デジタルパネルメータ WA1000 内部部品変更のお知らせ

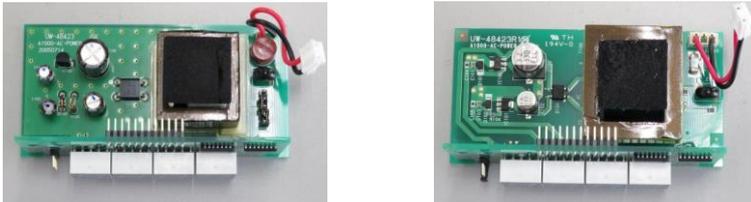
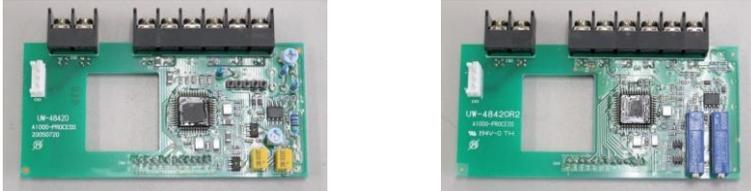
製品名	富士デジタルパネルメータ
シリーズ、名称	WA1000シリーズ
対象形式	WA1□1□-□□
変更内容	<p>【ユニット外観】 AC電源ユニット:構成部品生産終了に伴い、同等機能の部品で代替し再設計</p>  <p>変更前 変更後</p> <p>※トランスが大型化したため、約60g質量が増加します 製品重量が約150g ⇒ 約210gとなります</p> <p>プロセスユニット:調整性改良の為、トリマ変更、基板改板</p>  <p>変更前 変更後</p> <p>【フロントカバー取り外し時の外観】</p>  <p>変更前 スケーリング調整トリマ 変更後 スケーリング調整トリマ</p> <p>※トリマ変更による製品機能の変化はありません トリマ摺動子が開孔部の中央になり、調整性が改善します</p>
変更理由	内部部品生産終了のため
変更時期	2025年1月 工場出荷分からを予定しています
その他	本変更による、機能・性能・価格・形式の変更はございません
